OTROSÍ No. 1 AL CONTRATO DE OBRA No. PAF-EUC-O-025-2022 SUSCRITO ENTRE EL PATRIMONIO AUTÓNOMO P.A. FINDETER (PAF), CUYO VOCERO Y ADMINISTRADOR ES FIDUCIARIA LA PREVISORA S.A. Y EL CONSORCIO CALINC 025, IDENTIFICADO CON NIT. 901593243-5.

SACÚDETE RECREO DEPORTIVO UBICADO EN LA URBANIZACIÓN POPORO EN EL MUNICIPIO DE MONTENEGRO DEPARTAMENTO DEL QUINDIO

SACÚDETE RECREO DEPORTIVO UBICADO EN LA URBANIZACIÓN PORTAL DE BALCONES ETAPA 2, EN EL MUNICIPIO DE CALARCÁ DEPARTAMENTO DEL QUINDIO

Imagen 1. Red con estructura octagonal

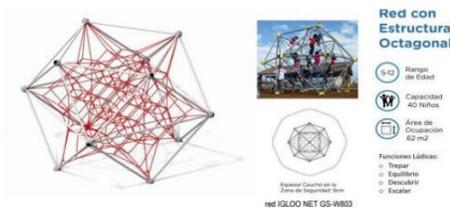
(...) Piso en Caucho EPDM e= 80 mm para la Zona de juegos infantiles.

Las características de los juegos propuestos requieren un piso amortiguante acorde a la altura de caída, para cumplir con la especificación se requiere de piso en caucho EPDM para la Red con Estructura Octagonal Red IGLOO NET GS-W803 ya que cuenta con una altura de 1.83 m y el Domo Baby con una altura de 1.20 m.

Es acorde para asegurar que la superficie absorberá el impacto de la caída, está elaborado 100% en EPDM, tiene un espesor estándar de 80 mm.

El espesor total de la superficie es determinado por la altura crítica de los juegos, el piso en caucho es la capa de uso que recibe el impacto y la transmite a la capa elástica en caso de una caída, aporta color y diseño al área ya que es totalmente personalizada. La superficie de seguridad atenuadora de impactos garantiza la seguridad de los usuarios absorbiendo los golpes y reduciendo el riesgo de heridas graves frente a accidentes o golpes, brindando la sensación de confort al caminar y con un efecto visual decorativo en su capa superior, resistente a la abrasión, tracción e ignición lo cual les da una resistencia óptima a condiciones de intemperie.

La implementación de un recubrimiento en caucho granular de 80 mm, con una base elástica SBR negro de 70 mm y una capa de uso en EPDM de 10 mm full color para la zona de los juegos Infantiles el objetivo principal es absorber los impactos.

ÍTEM	DESCRIPCIÓN	UNIDAD	PRECIO DEL ÍTEM	CANTIDAD	VALOR AJUSTADO
N. P	ZONAS EN CAUCHO JUEGOS INFANTILES (8 cm)	m2	\$616.066,00	55.57	\$34.234.788,00
